**Oggetto:** Richiesta integrazioni delle indagini geologiche, idrogeologiche, sismiche ed idrauliche di supporto agli strumenti urbanistici ai sensi della L.R. 65/2014; L.R. 41/2018 ; D.P.G.R. 5/R/2020. Deposito 3715 del 08.03.2022, a Controllo Obbligatorio. Comune di Fucecchio - Piano Attuativo PA31

## Scheda Progetto: PA31 - 2°VAR.

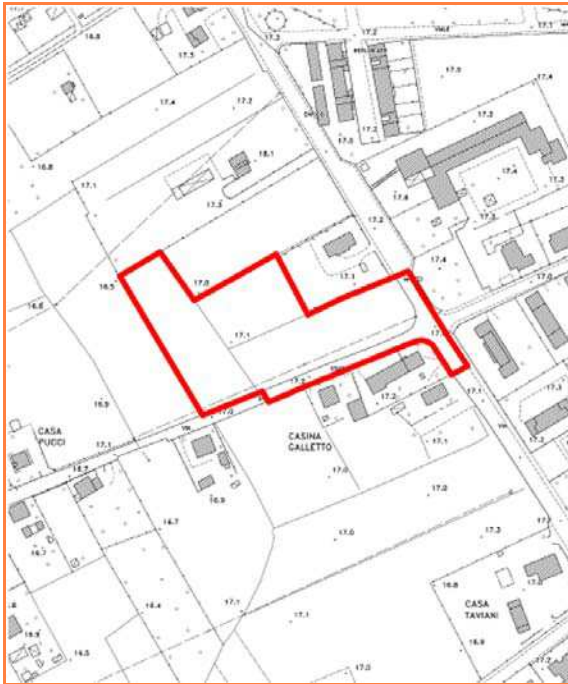
- La scheda di fattibilità del comparto, di seguito allegata, non prevede alcuna obbligatorietà della Risposta Sismica Locale (RSL) nella presente fase di P.A
